Lýsing/skipulagslýsing. Breyting á aðalskipulagi Garðabæjar, Rjúpnahlíð - landnotkun, vaxtarmörk.

Varðar breytta landnotkun í Rjúpnahlíð í Garðabæ og færslu á vaxtarmörkum svæðisskipulags

Dags. 13.01.2023

Minnisblað

Drög að breytingartillögu Aðalskipulags Garðabæjar 2016-2030. Rauð lína breytt vaxtarmörk. Grá svæði ný athafnasvæði.

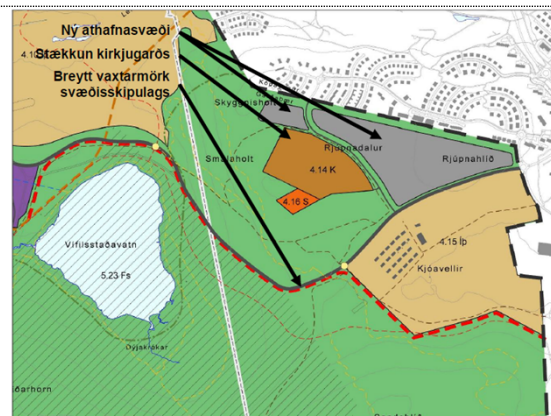
Garðabær bendir á þau rök að hesthúsabyggð í Garðabæ ætti að vera innan vaxtarmarka eins og er í Kópavogi – og má taka undir það – **en það ætti ekki að þurfa breyta mörkunum í Rjúpnahlíð samhliða.**

Það verður að teljast óásættanleg breyting að svæðið í Rjúpnahlíð verði ekki hluti af græna treflinum.

Ekki er hægt að mæla með nýju athafnahverfi í Rjúpnahlíð. Sérstaklega er bent á;

- nálægð við íbúðarbyggð, skógræktarsvæði og Vífilsstaðavatn,
- fordæmisgildi þ.e. að færsla á vaxtarmörkum í svæðisskipulagi verði hugsanlega nánast eins hversdagsleg breyting á aðalskipulagi,
- innviði s.s. vegakerfi og fráveitu (sjá aftar í umsögn þessari undir „Fráveita-umferð“)
- meta þurfi hvaða áhrif það hefur á gildi eða framtíð stefnu svæðisskipulagsins.
